OBRA: "RESTAURACION IGLESIA DE SIBAYA, HUARA, PROVINCIA DEL TAMARUGAL".

REF.: Autoriza Modificación de contrato y plazo.

CONVENIO AD-REFERENDUM

INFORME TÉCNICO N°

Imagen 13. Instalación malla acma bajo radier

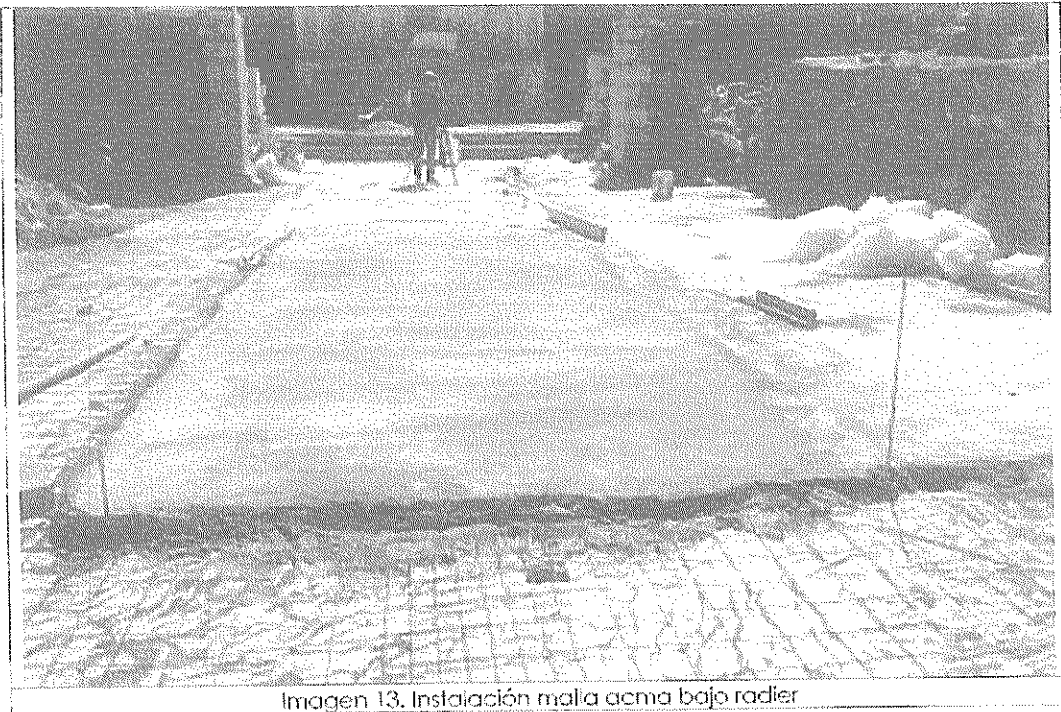
8. MALLA ACMA BAJO RADIER NAVE CENTRAL.

Para los paños de radier, el proyecto no consideró malla de retracción, dada la envergadura del pavimento, fue necesario incluirlos. Se instala la malla C-92 con un traslape de 30 cm entre malla y una separación a piso de 3cm. Con vibración mecánica.

9. MEMBRANA HDP EN MUROS CONTRAFUERTE.

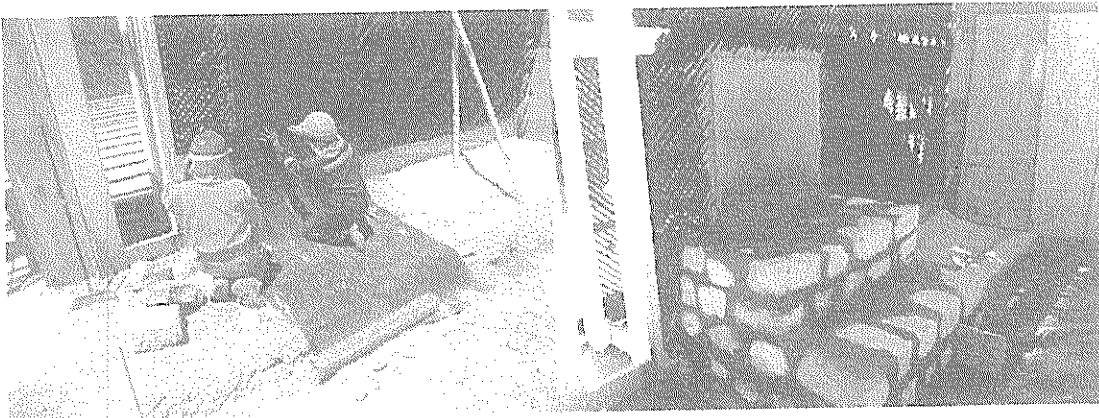
A solicitud de la comunidad, en base a los constantes aluviones, solicita reforzar la impermeabilización de la iglesia. Para esto se propone geo-membrana HDP entre el zócalo de piedra y el muro de Quincha. Imagen 14 y 15. Prueba de membrana impermeabilizante.

Imagen 17. Alero Propuesto.

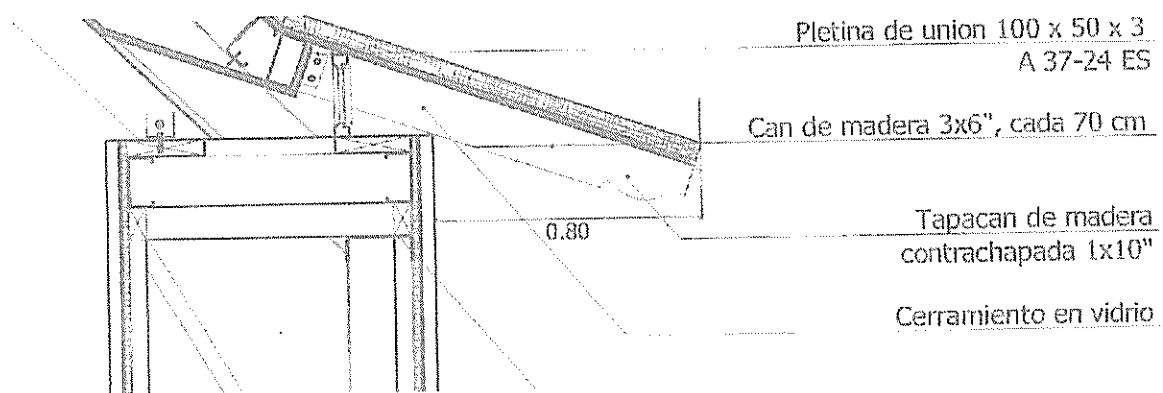
10. CAMBIO DE DISEÑO CANES Y EXTENSION

En las excavaciones se descubren canes del alero original de la Iglesia. La comunidad solicita reintegrar las piezas originales y modificar los nuevos en base a este diseño. Adicional solicita a causa de las lluvias estivales, alargar el alero a 80 cm para proteger el muro de Quincha.

El diseño original contempla canes de $L=0.65m$, para la conformación del alero.
